廃炉発官 R 8 第 8 6 号
令和 8 年 8 月 3 1 日

福島第一原子力発電所 特定原子力施設に係る実施計画 変更認可申請書の
一部補正について

令和 7 年 1 2 月 1 5 日付け廃炉発官 R 7 第 1 4 4 号をもって申請しました福島第一原子力発電所 特定原子力施設に係る実施計画 変更認可申請書を別紙の通り一部補正をいたします。

震災当初に運転していた蒸発濃縮装置から発生した濃縮廃液を、多核種除去設備等を用いて処理を行うにあたり設置する濃縮廃液移送設備に関して、審査の進捗を踏まえ、下記の通り補正を行う。併せて、高潮警報の名称変更に伴い記載の適正化並びに原規規発第2604035号にて認可された実施計画の反映を行う。

図-3 処理装置(セシウム吸着装置, 第二セシウム吸着装置, 第三セシウム吸着装置, 除染装置)の系統構成図(1/2)

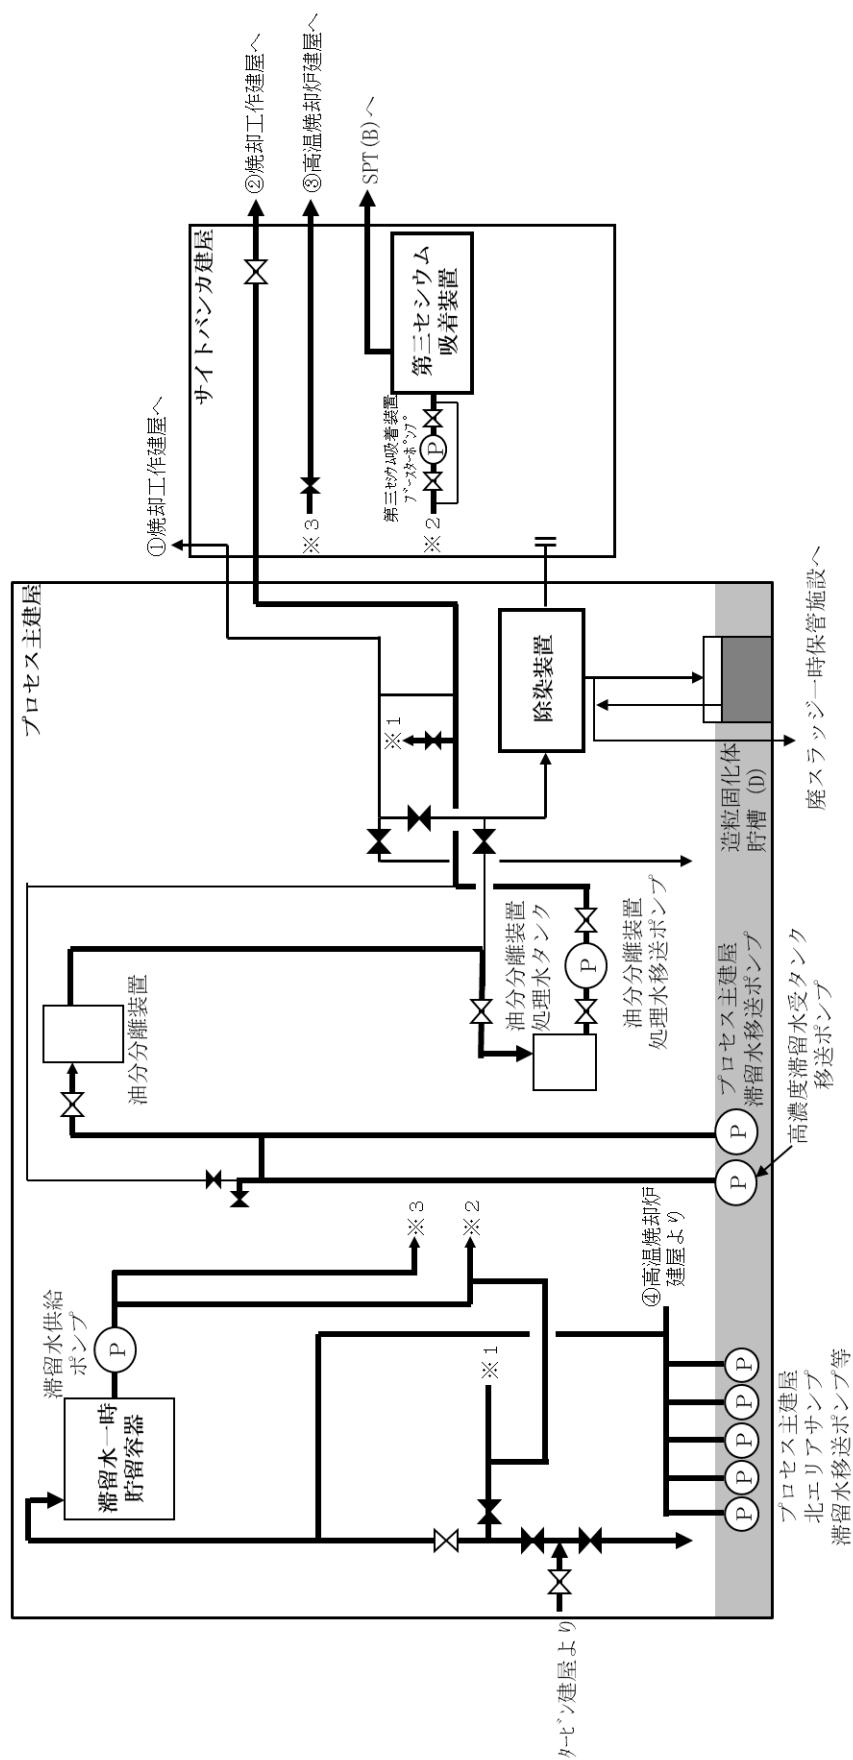
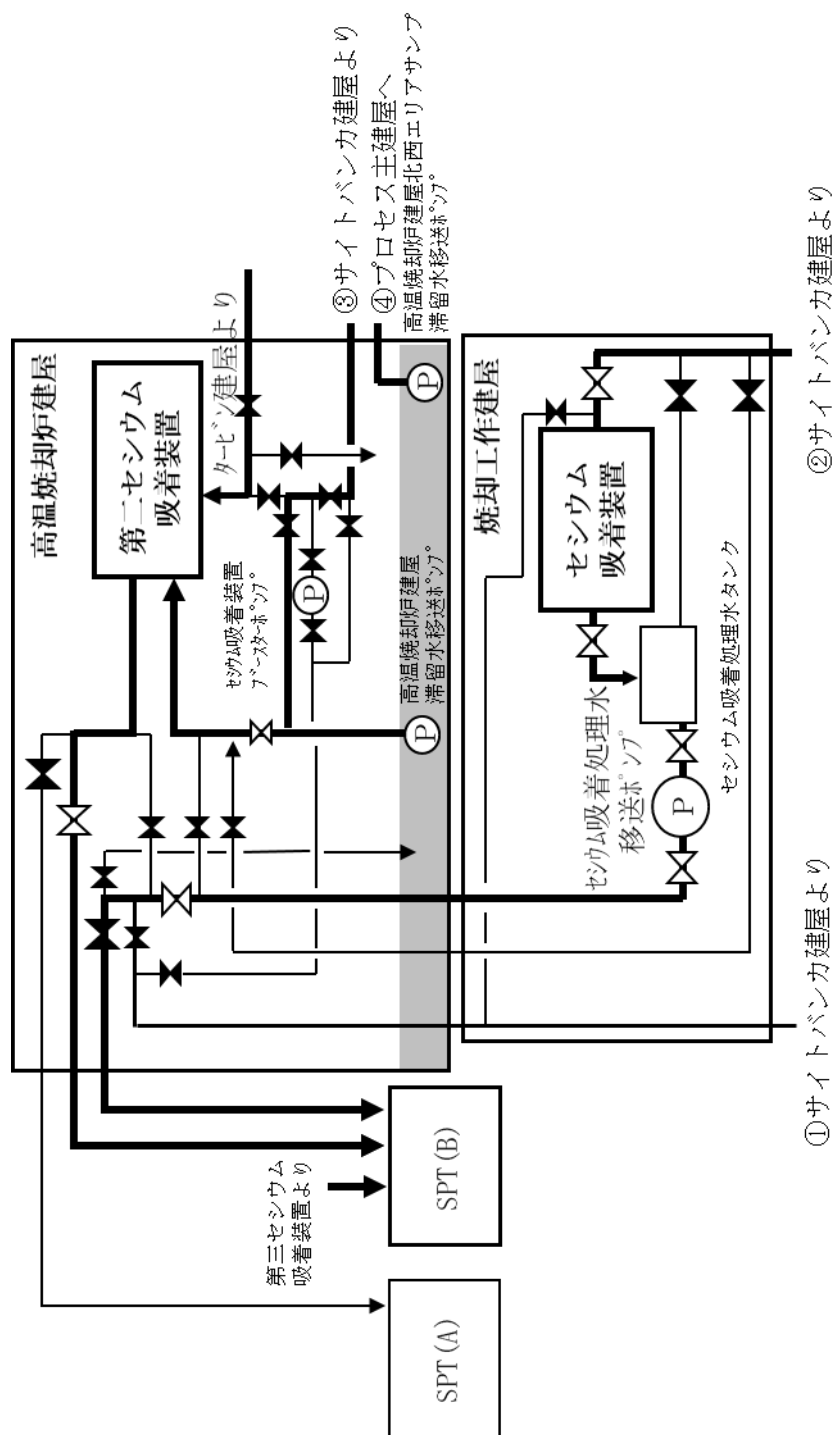
- ・原規規発第2604035号にて認可された実施計画の反映
- ・審査進捗に伴う図面の見直し

図3 変更後
